Auflage eines Wasserbaugesuchs mit Waldrodung (Wasserbaubewilligungsverfahren)

Vorhaben: Instandstellung Uferschutz

Leitverfügung Wasserbaubewilligung

Amtsbericht Moorlandschaftsschutz

Abb. 4: Normlie Steinbühne: Die Bühnenwurzel wird mit Erdmaterial überdeckt

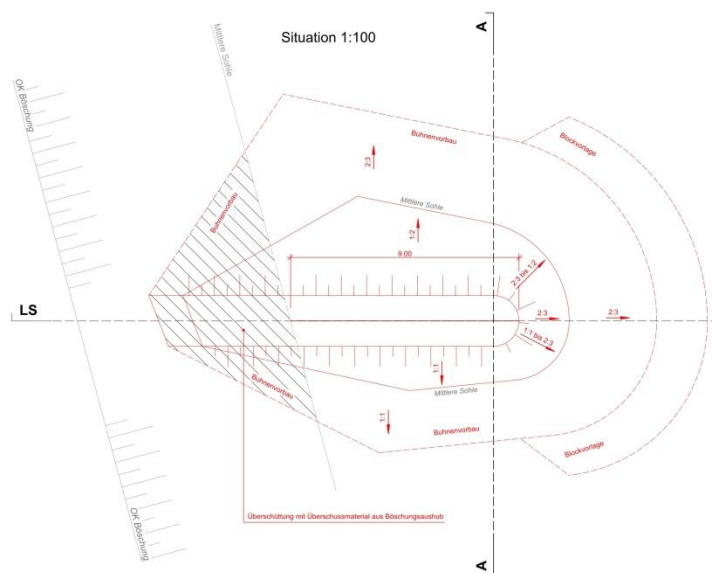
- Die Bühnenwurzeln und einzelne Bühnen befinden sich teilweise oder zu grossen Teilen auf Waldareal. Unklar ist, ob diese wieder überdeckt werden und waldfähig bleiben. Für alle Flächen, die nicht mehr waldfähig sein werden, müssen definitive Rodungen vorgesehen werden (inkl. Ersatzaufforstungen). Gemäss Normalie Bühne ist keine Überdeckung geplant.

Für die neuen Buhnen wird eine forstliche Ausnahmegewilligung für Bauten in Waldnähe und für die geplanten Steinhäufen eine für nichtforstliche Kleinbauten und Anlagen im Wald (nachteilige Nutzung) benötigt. Werden die Buhnen-Einbindungen nicht überdeckt und sind damit nicht waldfä-hig, müssen sie gar als definitive Rodungen beurteilt werden.

Abb. 6: Farhubel: Umleitung Wanderweg während den Bauphasen.

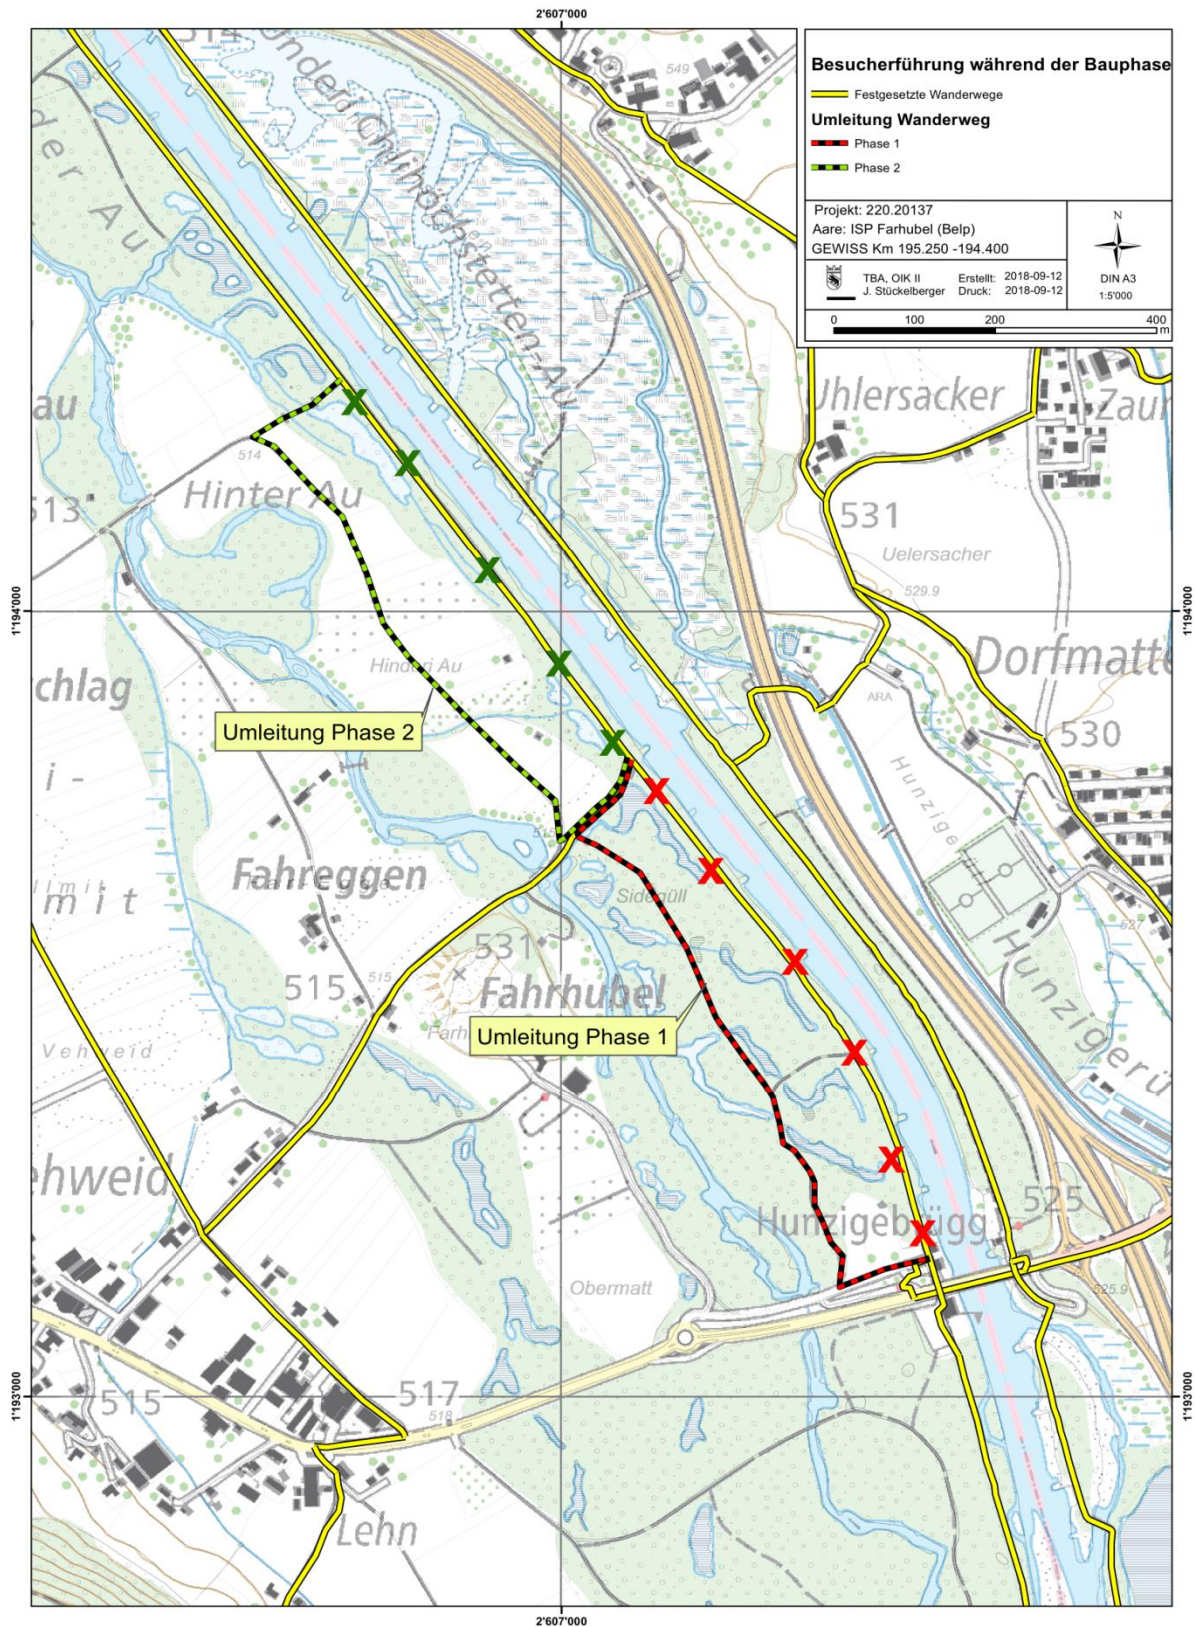
Zusätzlich wird die Belastung durch Erholungssuchende weiter zunehmen. Die neuen Buhnen im Nahbereich des Parkplatzes werden saisonal mit Bestimmtheit neue Anziehungspunkte werden; der Zugang zu ihnen wird über Trampelpfade erfolgen. Im Projekt ist vorgesehen, die jetzige „Bädelibuhne“ bei der Schwellihütte mit einer neuen „Bädelibuhne“ zu ersetzen, weitere Massnahmen zur Erholungslenkung sind nicht geplant. Für eine minimale Erholungslenkung sind weitere Massnahmen vorzusehen und umzusetzen (z.B. Besucherlenkungskonzept, Information, Sensibilisierung und Signalisation, Absperrung von einzelnen Flächen bis Ersatzaufforstungen gesichert sind, Ausbau von 1-2 weiteren Buhnen zum Baden für eine gezielte Besucherlenkung (z.B. bei der Schwellihütte und in der Nähe vom Parkplatz des Campagna) (► **Genehmigungsvorbehalt**).

Nach der Ausführung des Projekts ist das Ufer in einer 1. Phase sonniger, jedoch ohne Sichtschutz zwischen Bühne und Wanderweg.

Abb. 7: Angepasster Situationsplan: Steinhäufen wurden durch Steinmulden ersetzt, Totholzhaufen im Wald wurden gestrichen, der Abbruch der Betonlängswerke ist beschriftet.

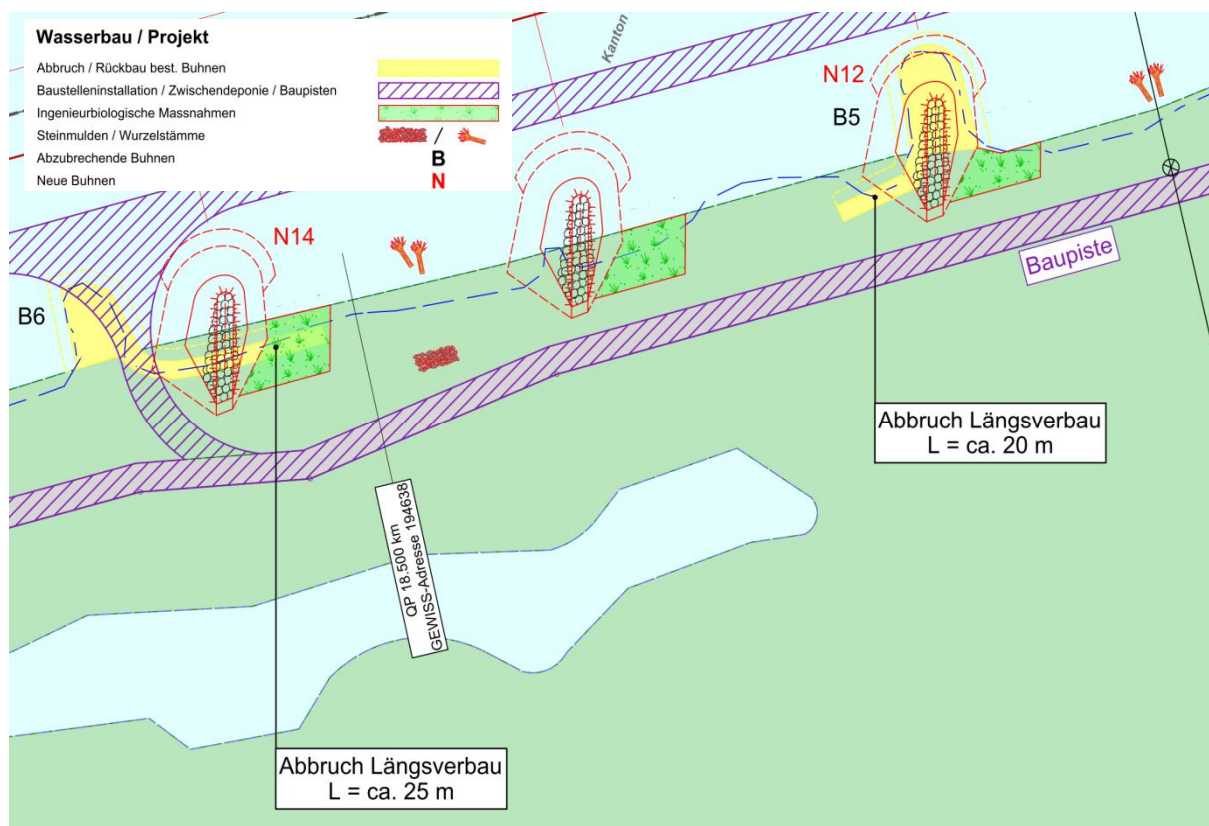
- Auf dem Situationsplan wird in der Nähe der Schwellihütte eine Damminstandsetzung erwähnt. Unklar ist, ob dies auf der gesamten Länge der Baupiste erfolgen soll oder nur bei der Hütte. Ebenfalls nicht ersichtlich ist die genaue Lage des Betonlängsverbaus von 190m, der zurückgebaut werden soll (S. 21 technischer Bericht).

Die Steinhäufen stellen eine nachteilige Nutzung im Sinne von Art. 16 WaG dar. Fast zwischen allen Bühnen sind solche auf Waldareal geplant. Sie erfordern die Beseitigung der Bestockung. Die Anlage von Steinhäufen im Nahbereich der Aare haben sich in der Hunzigenau nicht bewährt; sie sind der Erosion zum Opfer gefallen und stören den Abfluss: die Seitenerosion kann sogar beschleunigt werden. Zudem erfordern sie einen unverhältnismässigen Aufwand, sollen sie besonnt bleiben. Auf die „Möblierung“ mit grossen Steinblöcken ist zu verzichten. Einzig Steinmulden sind denkbar, die mit dem vor Ort vorhandenen Aarekies gefüllt werden (► **Genehmigungsvorbehalt**).

Wir nehmen zu Kenntnis, dass die Steinhäufen eine nachteilige Nutzung im Sinne Art. 16 WaG darstellen. Wir nehmen ebenfalls zu Kenntnis, dass grosse Steinblöcke im Wald unerwünscht sind. An Stelle dessen werden Steinmulden vorgeschlagen, die mit lokalem Aarekies gefüllt werden.

Wir verzichten auf die nicht bewilligungsfähigen Steinhäufen und werden diese durch Steinmulden ersetzen. Grosse Steinblöcke im Waldareal zwischen den Steinbuhnen sind nicht vorgesehen. Der Situationsplan ist angepasst (vgl. Abb. 7), für die Umsetzung dieser Massnahmen im Waldareal werden wir den Forstdienst gerne beiziehen. In der Vergangenheit konnten wir mit dem Forstdienst, dem Fischerei- und Naturschutzinspektorat vor Ort immer konsensfähige Lösungen finden.

Die bestehenden Betonwerke sind im Situationsplan gelb hinterlegt. Abbruch- und Rückbauarbeiten werden in Planwerken generell gelb dargestellt. Der Situationsplan ist zusätzlich beschriftet, so dass alle Unklarheiten beseitigt sind (vgl. Abb. 7).
